3. 玄海原子力発電所3・4号炉の 設置変更に関する 審査結果の概要

玄海原子力発電所3・4号炉の審査の経緯

【敷地周辺の主な活断層の分布】

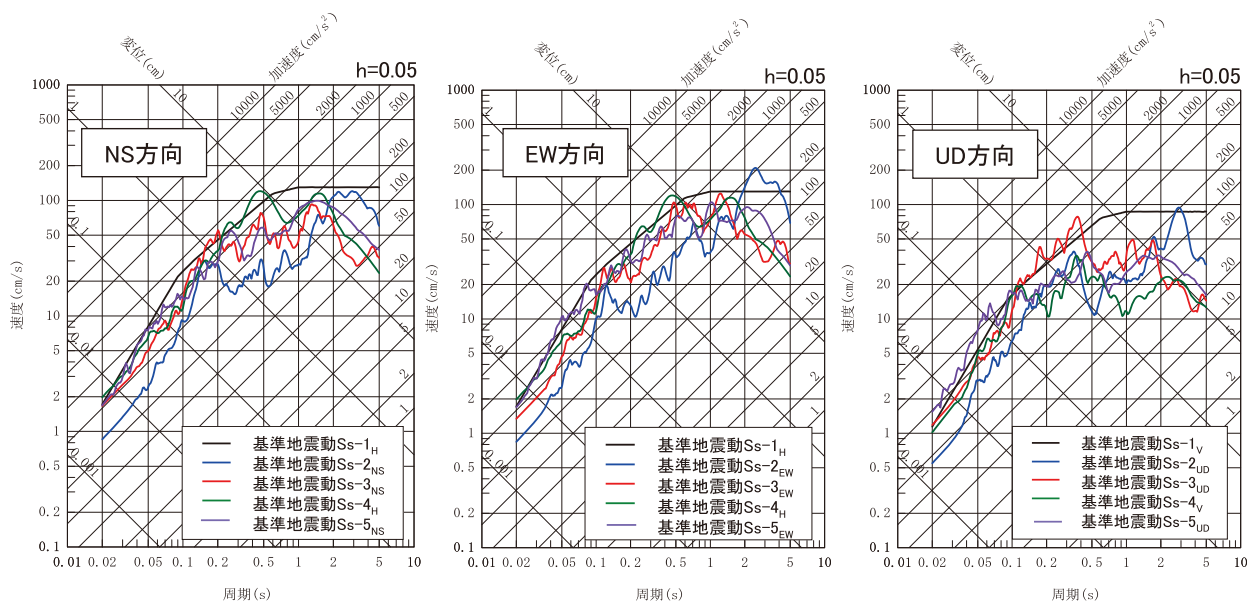
- 審査の過程において、検討対象となる地震について分析、評価を実施することを指摘し、その結果を踏まえ、以下の2つの基準地震動を策定。
 - ・2004年北海道留萌支庁南部地震を考慮した地震動(S_s-4 、最大加速度**620ガル**)
 - ・2000年鳥取県西部地震における賀祥ダムの観測記録による地震動(S_s-5 、最大加速度**531ガル**)

- 検討用地震については、敷地周辺の活断層の分布を踏まえ、本発電所に特に大きな影響を及ぼすと想定される地震として、**竹木場断層**及び**城山南断層**による2地震を選定。
- 地震動評価において、
 - ・竹木場断層については、基本ケースにおいて**断層長さ**を地質調査結果(4.9km)よりも長く設定(17.3km)した上で、応力降下量、断層傾斜角や断層長さの**不確かさを考慮したケース**を設定。
 - ・城山南断層については、基本ケースに加え、応力降下量、断層傾斜角や断層長さの**不確かさを考慮したケース**を設定。
- 応答スペクトルによる基準地震動 S_s-1 (最大加速度は**540ガル**)、断層モデルを用いた手法による基準地震動 S_s-2 及び S_s-3 (最大加速度は**最大524ガル**)を策定。

基準地震動の応答スペクトル

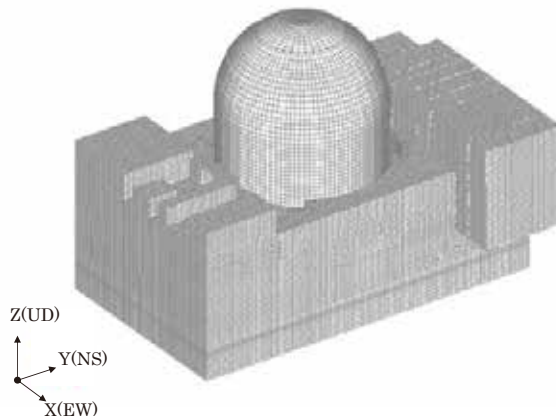
最大加速度は、申請当初の540ガルから**620ガルに引き上げ**。

- **最新の知見**を踏まえて基準地震動が策定されていることから、新規基準に適合していることを確認。

イグナイタの信頼性向上

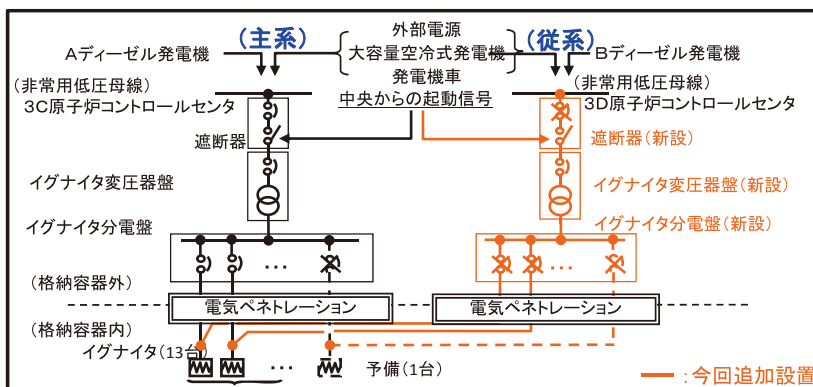
規制委員会は、申請者が、水素発生の不確かさを考慮した場合には、PARのみならずイグナイタによる水素処理に期待し、爆轟条件を下回るとしていることから、イグナイタの信頼性を向上させる対策を検討することを求めた。

当初申請者は、各イグナイタを1系統の電源系統で設計。

その後、信頼性向上対策として、
 ● 2系統の電源系統から給電
 ● 2系統の電源設備はそれぞれ異なる区画に設置
 とし、互いに位置的分散を図り、独立した設計に変更。

規制委員会は、水素が格納容器頂部に成層化する可能性も考慮し、格納容器ドーム部頂部付近にもイグナイタが設置されることを確認。また、イグナイタの電源設備を多重性、位置的分散及び独立を考慮した設計としたことで、イグナイタによる水素処理がより確実に実施されると判断した。

局所的な水素濃度上昇による爆轟発生の可能性

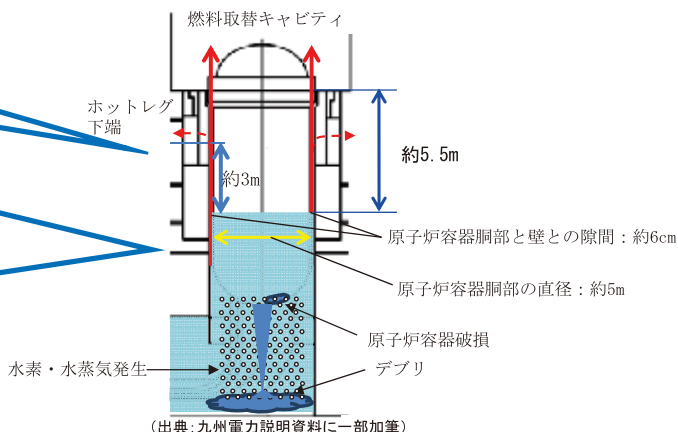
申請者は、原子炉下部キャビティ区画において、原子炉容器破損時の溶融炉心の落下に伴う水素発生により水素濃度が上昇することで一時的に爆轟領域に入るが、実機において爆轟が発生することはないとしていることから、規制委員会は、爆轟の発生メカニズムを整理するとともに、爆轟が発生しないとする根拠を明確にするよう求めた。

申請者は、爆轟が生ずる過程として、以下の2ケースを提示し、実機条件下では爆轟の発生はないと説明した。

規制委員会は、実機条件下における爆轟の発生メカニズムから、直接起爆による爆轟又は火炎が加速され爆轟に遷移することは考えにくく、爆轟が発生する可能性はないと判断。

溶融炉心落下後における原子炉格納容器の閉じ込め機能への影響

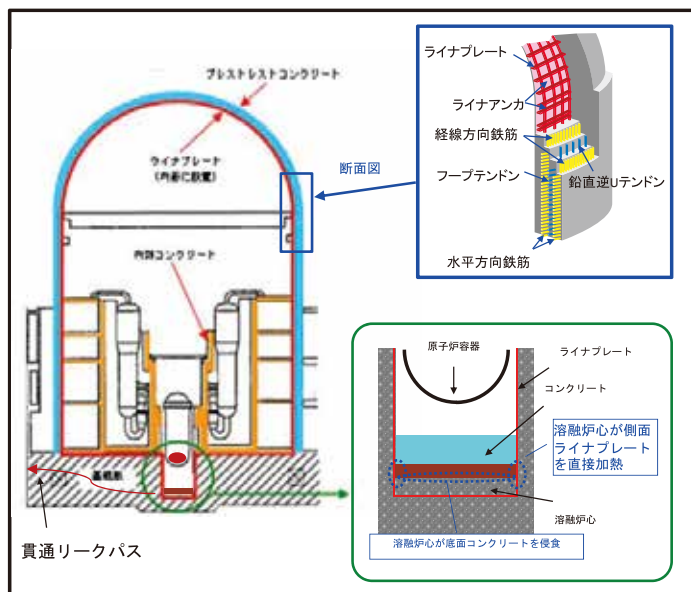
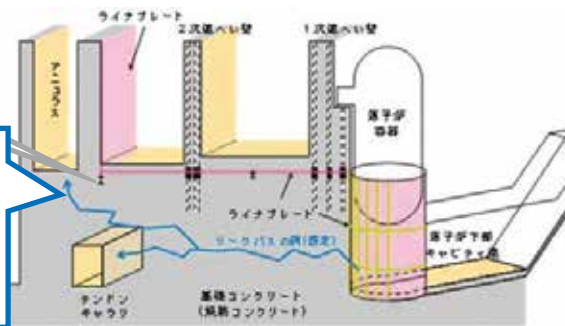
- ・玄海3・4号炉では、格納容器にPCCV※を使用。
※プレストレストコンクリート製格納容器
- ・PCCVは、構造強度を確保する鉄筋コンクリート部と気密性を確保する鋼製ライナプレートで構成されており、事故時の圧縮変動にも十分耐えられる構造。
- ・ただし、原子炉下部キャビティ室の側面はライナプレートが露出しているため、重大事故時に溶融炉心が同側面に接触した場合、格納容器の閉じ込め機能が喪失する可能性。

規制委員会は、溶融炉心が側面ライナプレートに接触したとしても、原子炉格納容器外に通じる貫通リークパスが生じる可能性は小さいことなどを確認し、溶融炉心落下後における原子炉格納容器の閉じ込め機能は確保されると判断。

- 溶融炉心が側面ライナプレートに接触したとしても、原子炉格納容器外に通じる貫通リークパスが生じる可能性は小さいこと
- 仮に貫通リークパスを想定したとしても、外部への漏れは有効性評価で設定している漏れ率の保守性に包絡されること

これらにより、原子炉格納容器の閉じ込め機能は確保されると判断。
